SMLOUVA O DÍLO - DODATEK Č. 7

ke smlouvě o dílo ze dne 20. 4. 2018

Smluvní strany se dohodly na následující změně smlouvy o dílo uzavřené dne 20. 4. 2018 (ve znění dodatků č. 1 ze dne 5. 12. 2018, č. 2 ze dne 18. 12. 2018, č. 3 ze dne 27. 5. 2019, č. 4 ze dne 27. 5. 2019, č. 5 ze dne 20. 9. 2019 a č. 6 ze dne 1. 11. 2019), jejímž předmětem je „VŠPJ - Výstavba výukového centra“.

Smluvní strany se dohodly na změně rozsahu Díla, která je specifikována změnovými listy č. 40, 61, 62, 64, 65, 66, 67, 68, 70, 71, 72, 75, 77, 78, 81, 82 a 83. Uvedené změnové listy tvoří přílohu tohoto dodatku a jsou jeho nedílnou součástí.

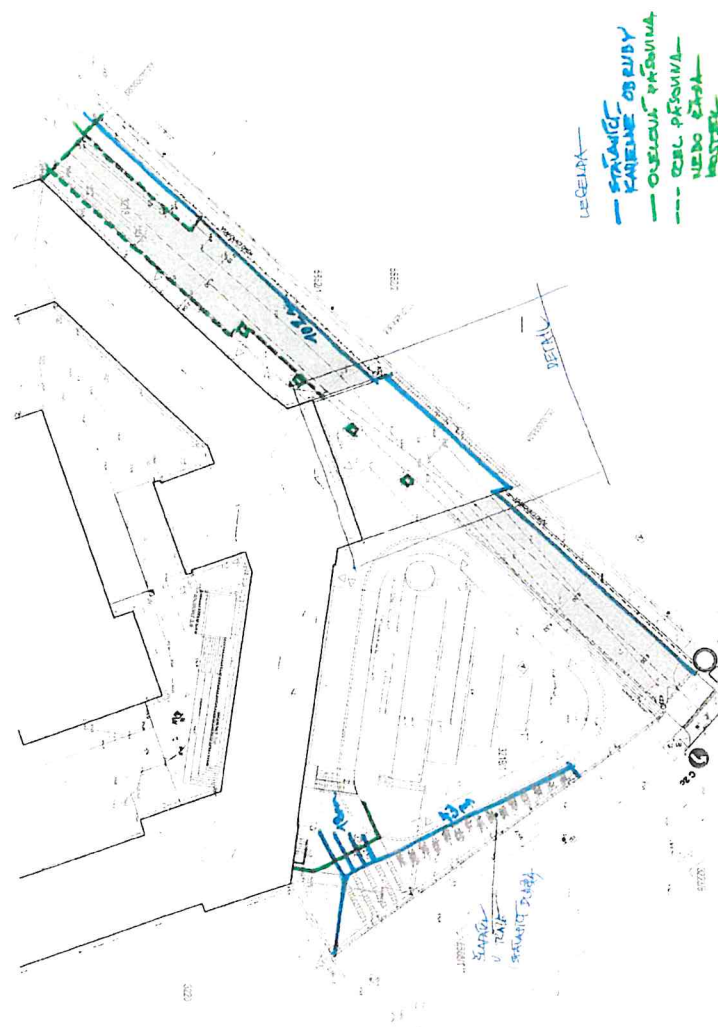
- 1) Po upřesnění a požadavku GP a investora došlo ke změně dlažeb okapového chodníku a skutečné množství kamenné dlažby bylo větší než uvažoval výkaz výměr.

Ocelová podkonstrukce pro zábradlí 1:25

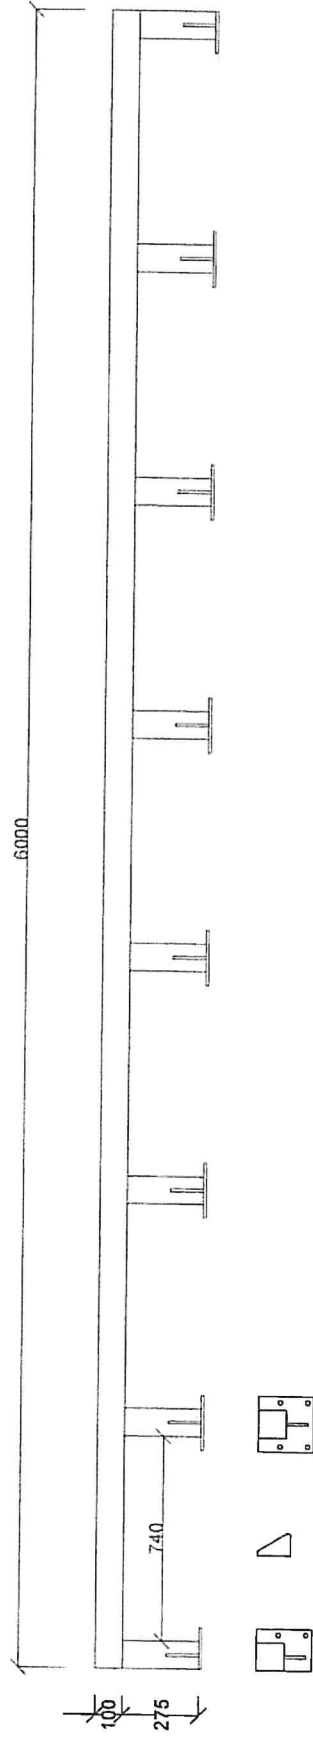
Dokumentace neřeší uchycení skleněného zábradlí v rovině střechy. Je nutné provést podkonstrukci.

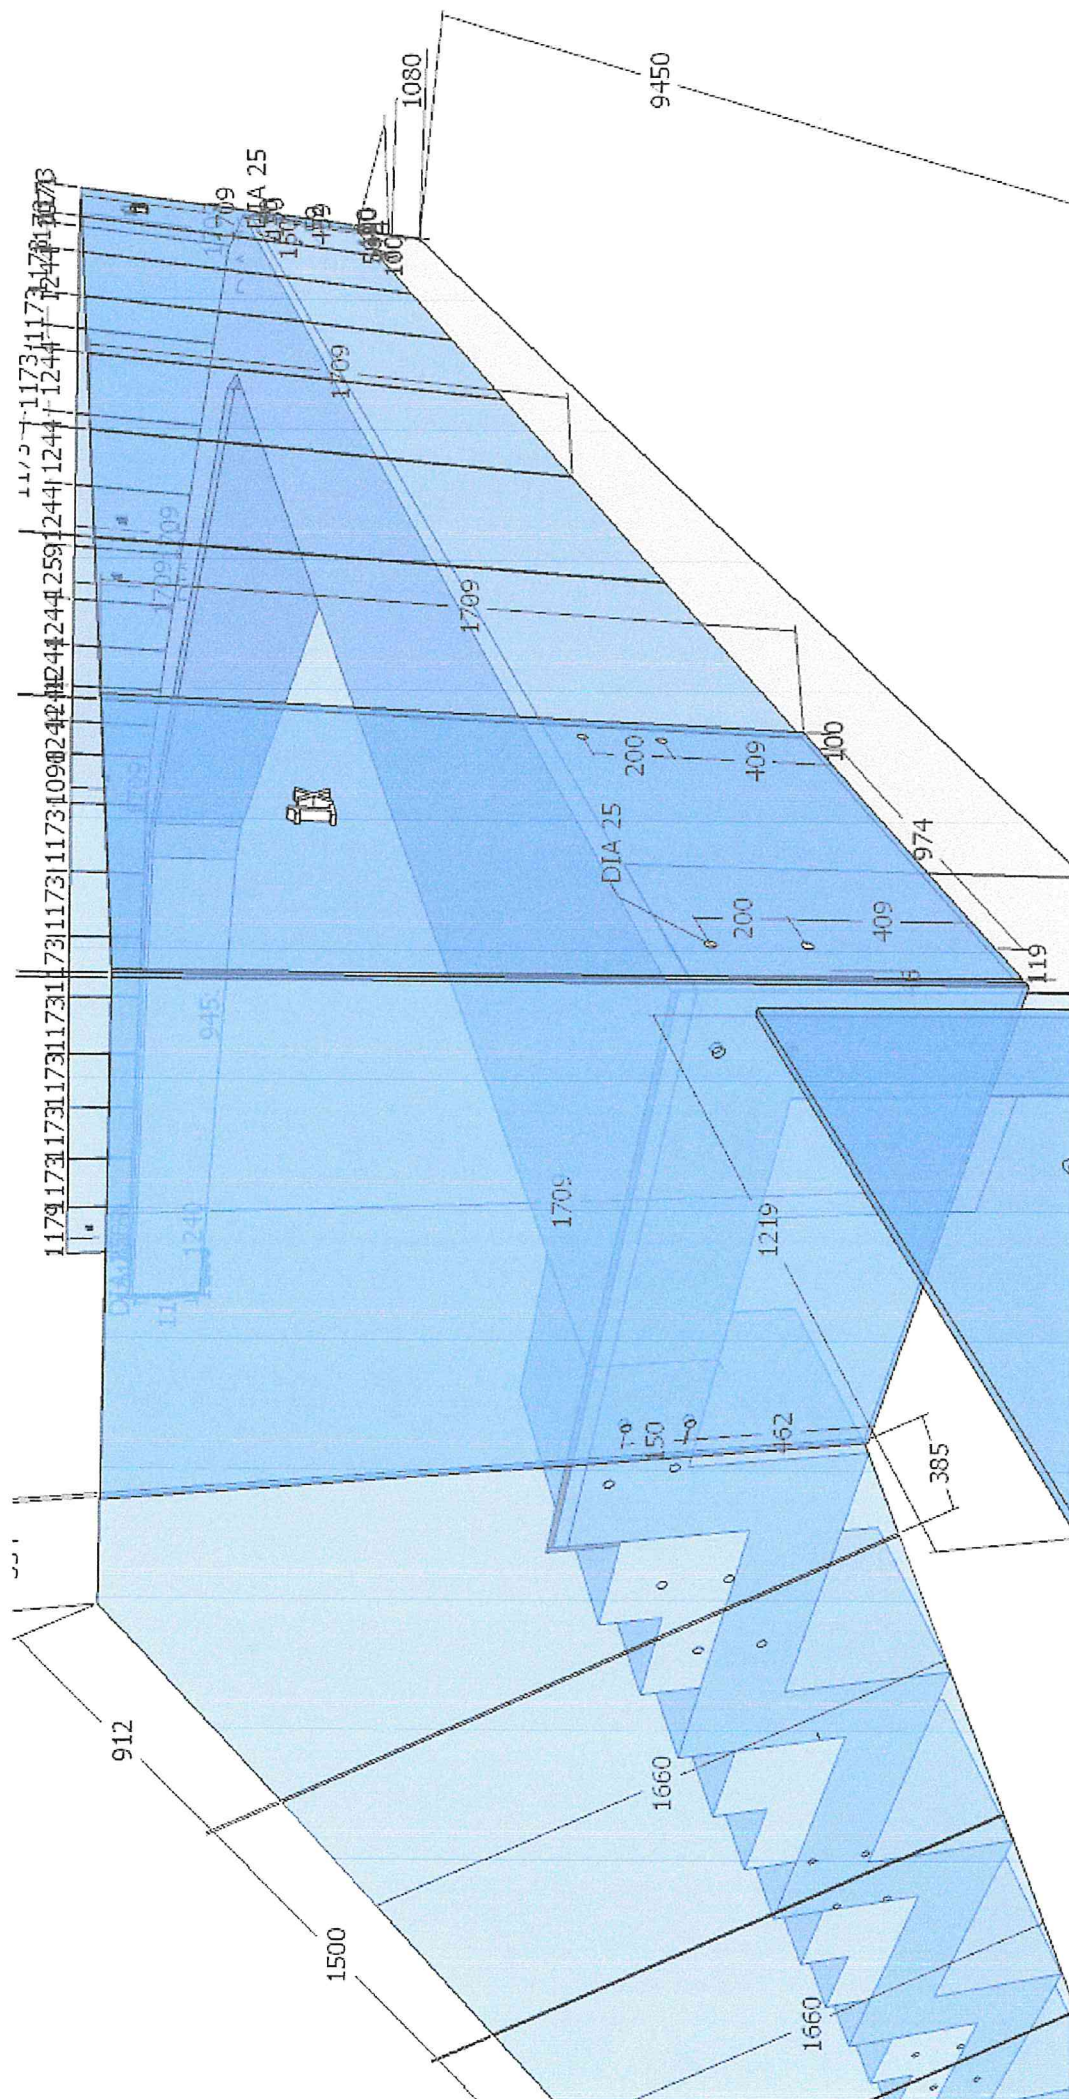
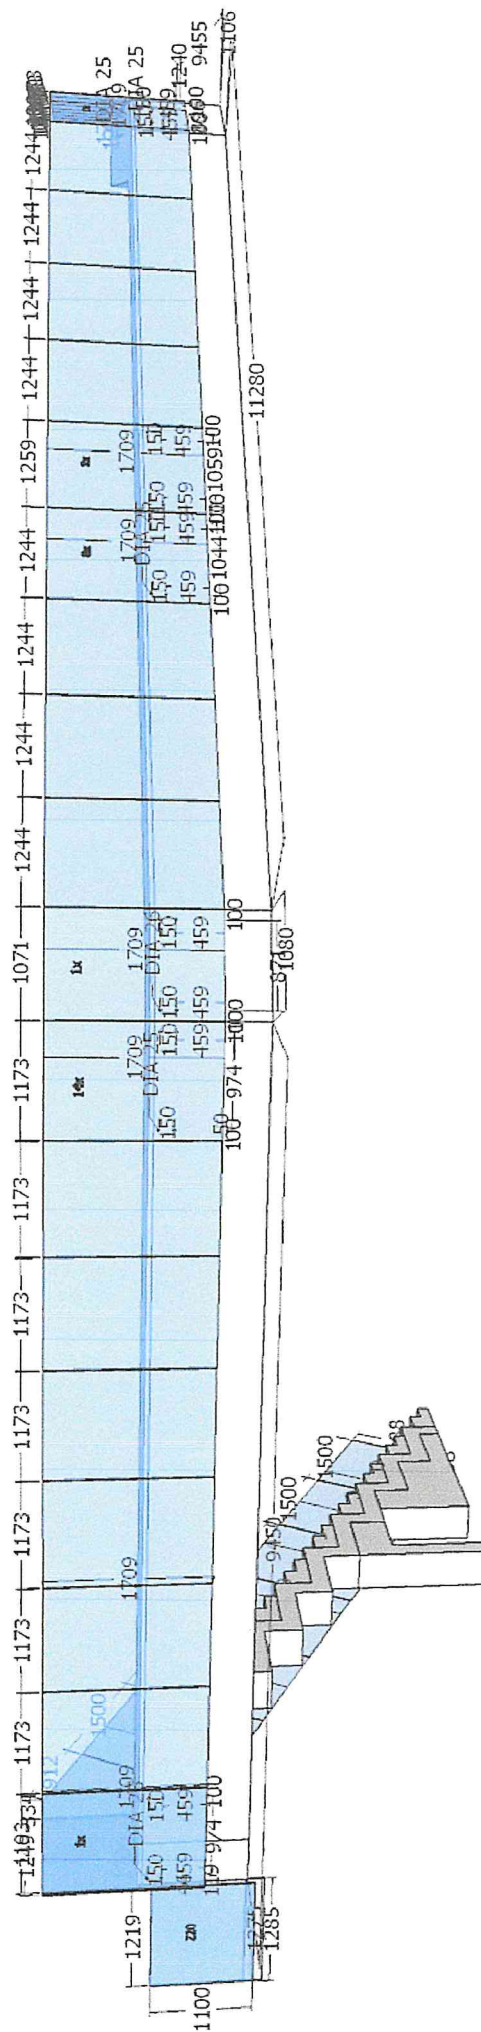
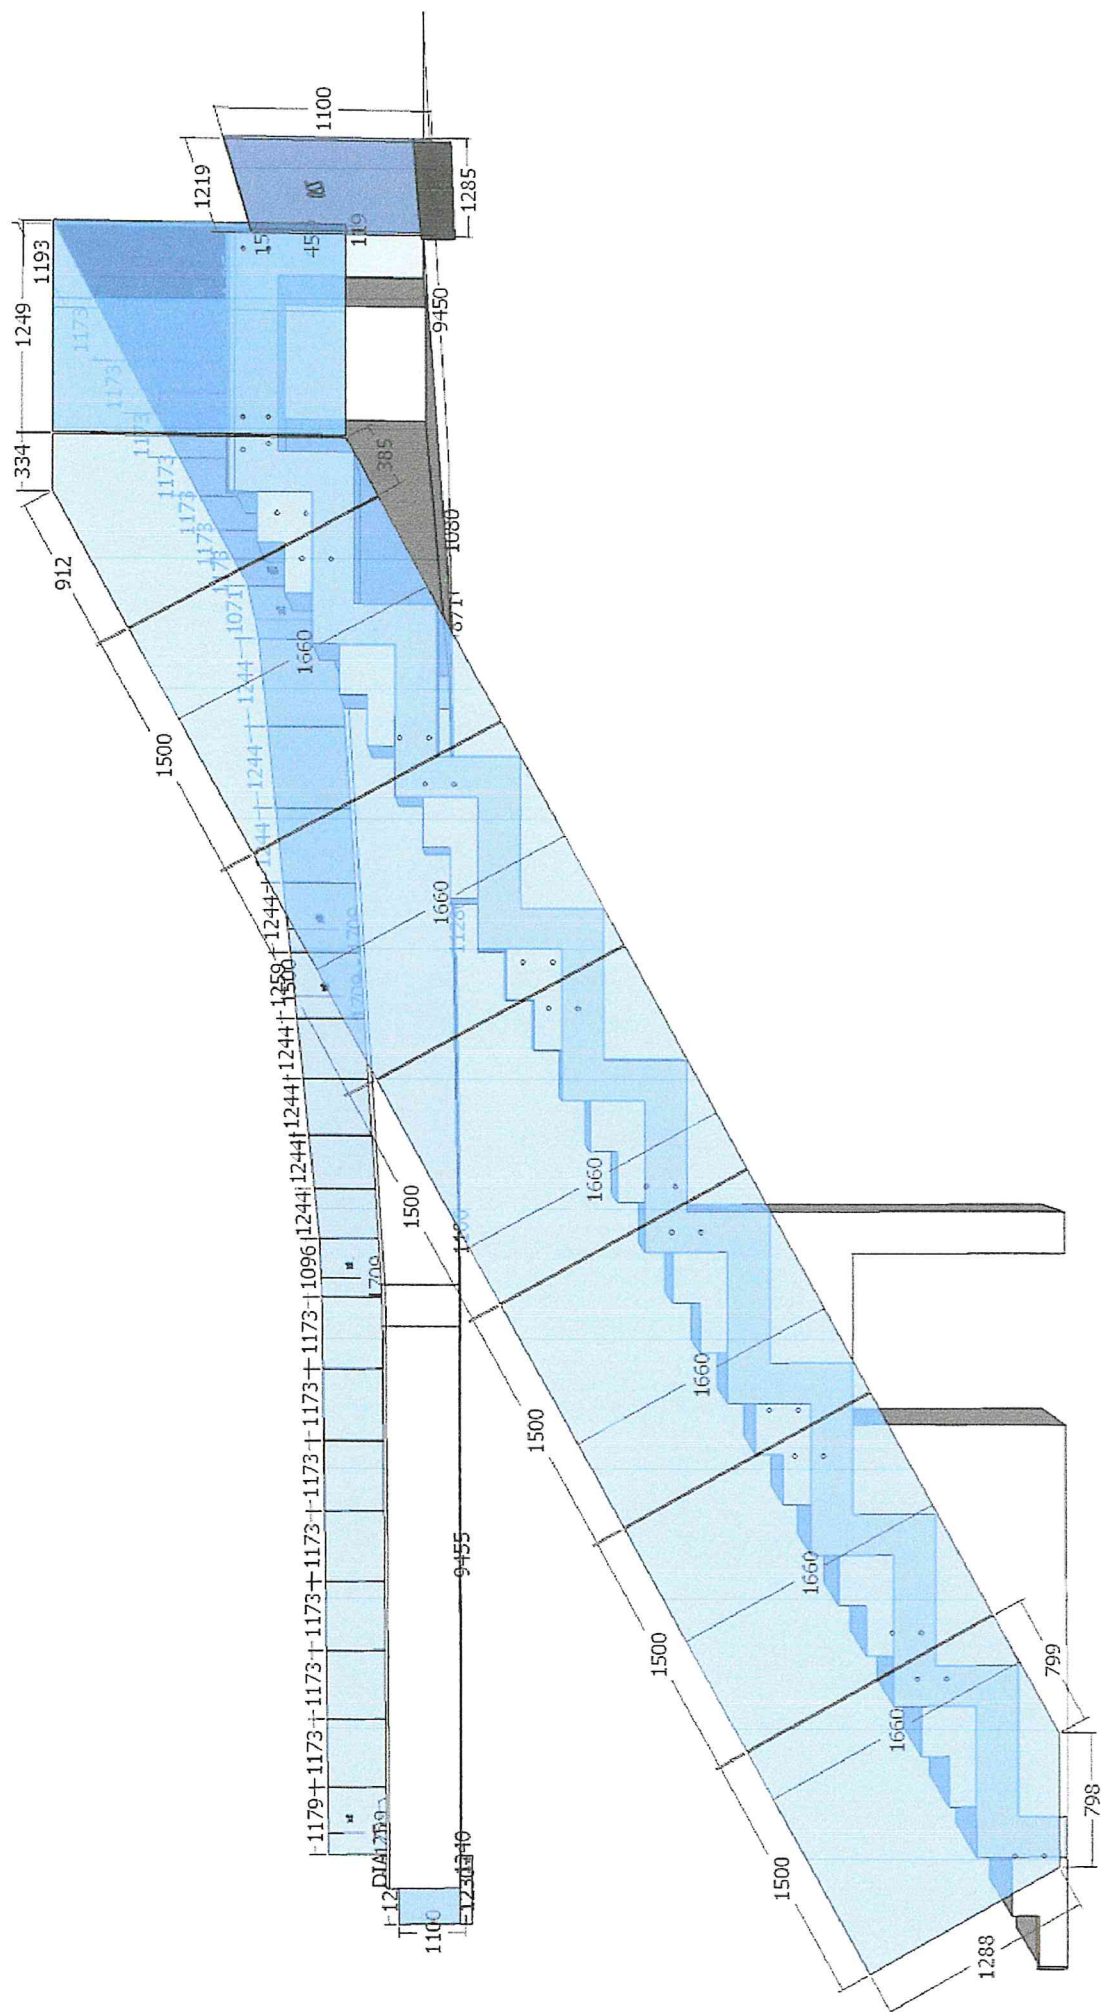
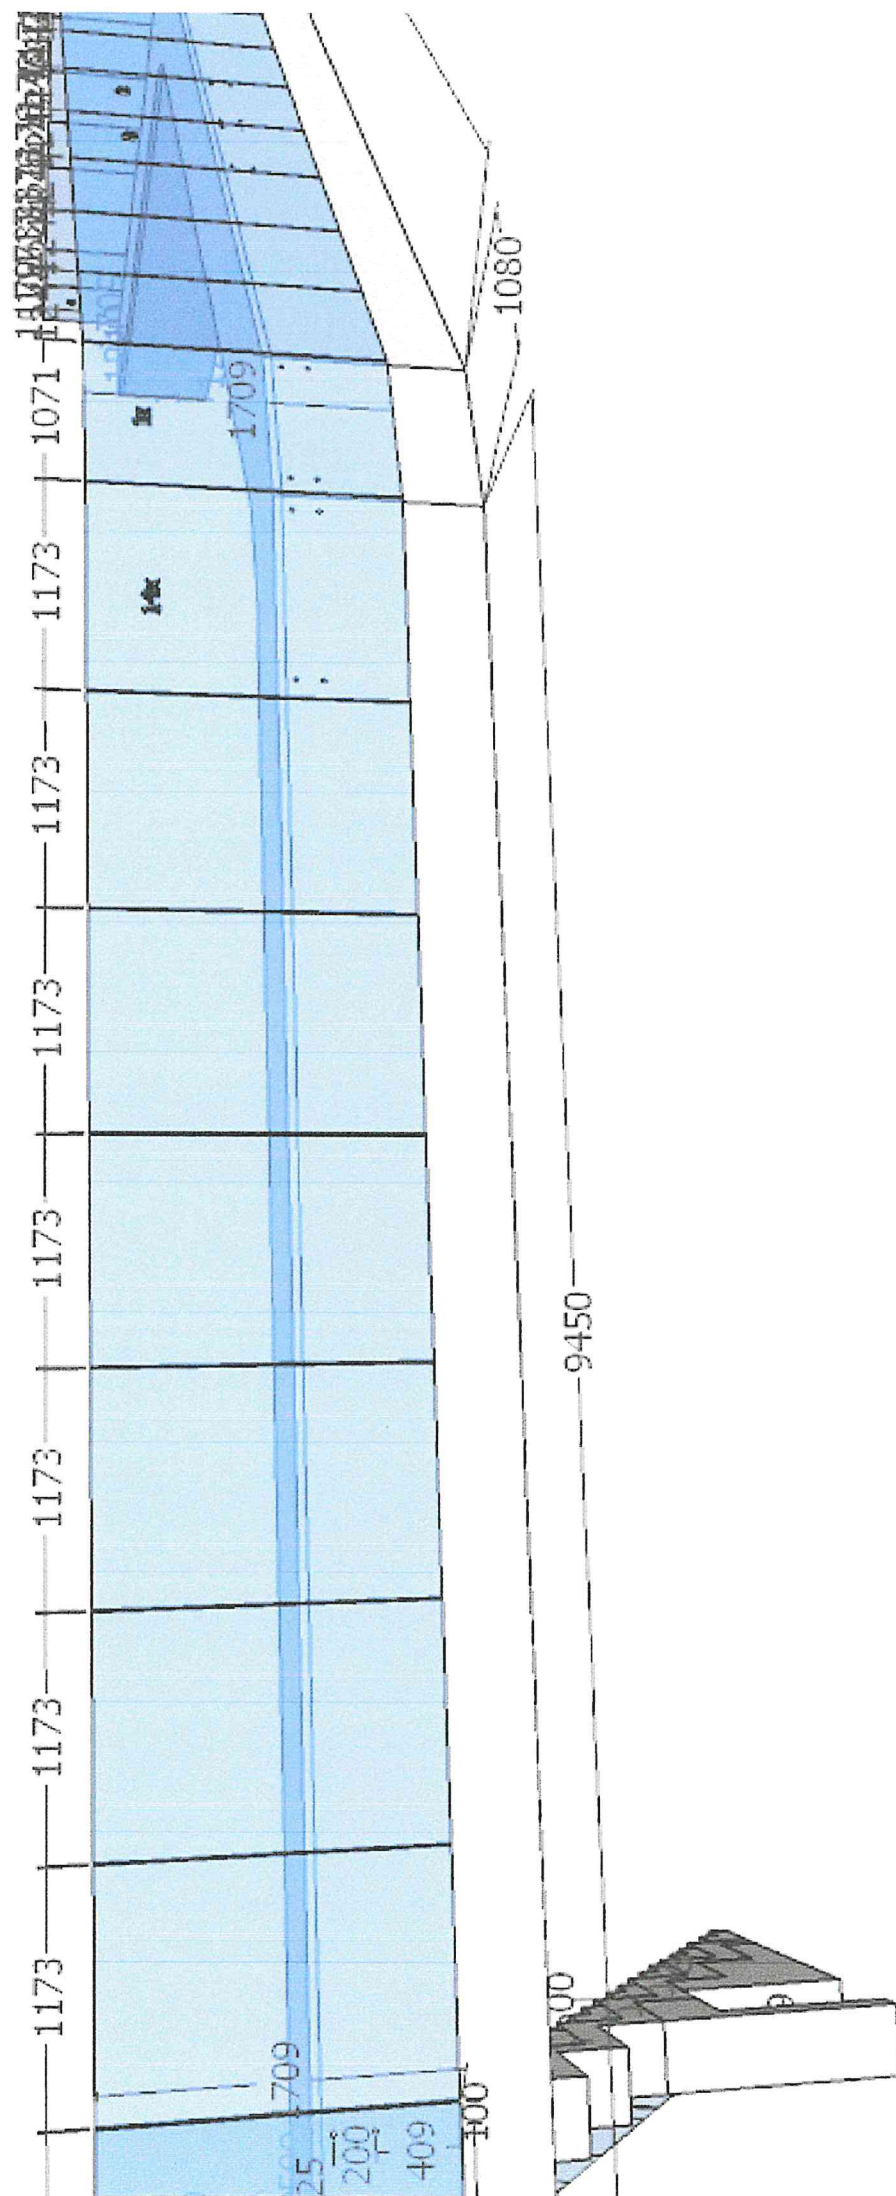
POPIS ZMĚNY: Skleněné zábradlí Z.04 a Z.22 - rozšíření

Dle požadavků GP dojde k rozšíření skleněného zábradlí na aule.
